主旨：檢送110年7月27日「新竹市客雅水資源回收中心二期擴建
工程（含一期功能提升改善）」基本設計審查會議紀錄1
份，請查照。

「新竹市客雅水資源回收中心二期擴建工程（含一期功能提升改善）」

基本設計審查會議紀錄

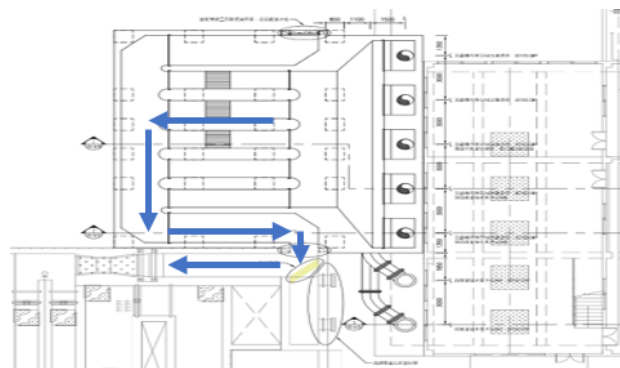
1. WM-10-13，既有進流泵流量 47,500 CMD 及新設進流泵流量 24,000 CMD，管徑皆為 700 mm，請檢核新設之進流泵管中流速是否足夠。
2. WM-10-21，水流方向轉了 4 個 90 度，是否可能會有水頭損失過大或回水狀況，請再考量。

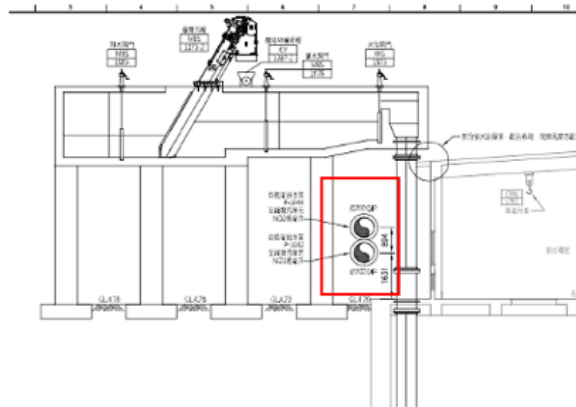
3. WM-10-23，管線位於構造物下方，且進出結構物處似無設置可撓管，請再考量是否合宜。

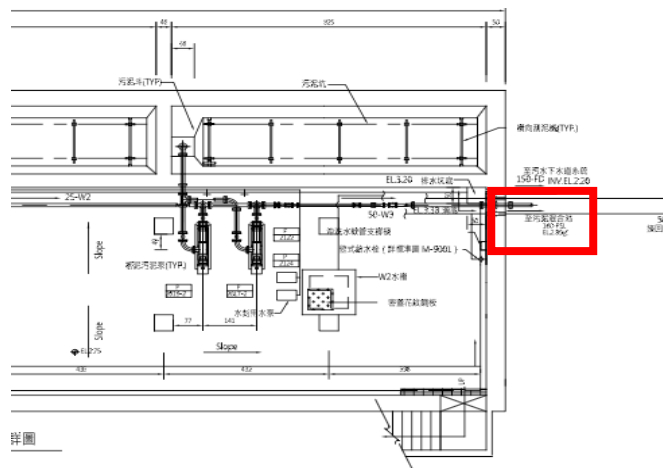
4. WM-10-24，初沉污泥泵去處請再確認，圖中只有「至污泥混合池」，如要作為酸化及碳源補充之用，應有其他去處，請再確認。
